**Avis de la Mission Régionale  
d'Autorité environnementale  
de Provence-Alpes-Côte d'Azur  
sur le projet de parc photovoltaïque de Château-Blanc  
à Ventabren (13)**

**n° MRAe – 2019-2189**

Conformément aux dispositions prévues par les articles L. 122-1 et R. 122-7 du code de l'environnement, l'autorité environnementale » a été saisie par la préfecture des Bouches-du-Rhône sur la base du dossier de défrichement et du permis de construire du parc photovoltaïque de Château-Blanc, situé sur le territoire de la commune de Ventabren (13).

Figure 2 : plan de masse du projet (source demande de permis de construire)

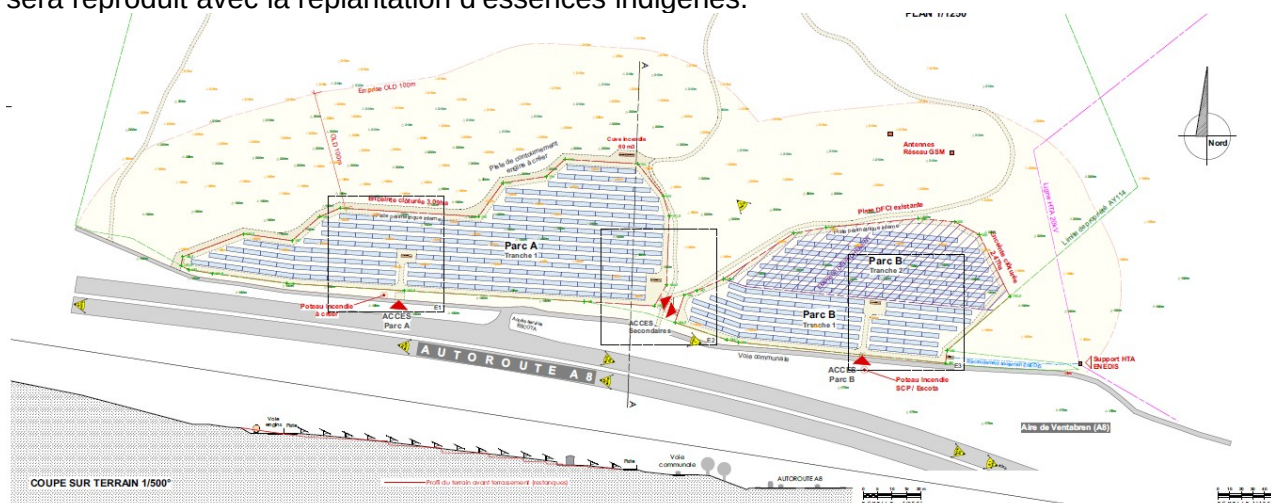
- la technique et le mode de réalisation d'ancrage des panneaux au sol, qui à ce stade du projet ne sont pas choisis et peuvent avoir un impact sur les eaux souterraines ;
- le linéaire et la localisation de toutes les tranchées à réaliser dans l'emprise du site et hors site (raccordement au poste source notamment), ainsi que les techniques qui seront employées ;
- les quantités de terres et de matériaux à déplacer (remblais des pistes, sous les constructions, bâtiments techniques) ou à mettre en œuvre (merlons et enrochements des ouvrages hydrauliques, micro-barrages). Un plan de mouvement des déblais et la localisation de l'en-

semble des ouvrages à réaliser est attendu, y compris sur le plan de masse, au vu de la pente du terrain initial (200 m à 180 m NGF) ;

**Recommandation 2 : Compléter la présentation technique du projet en précisant les modalités de réalisation des travaux : durée et phasage, aménagements pour les accès, techniques de réalisation, mouvements de terre.**
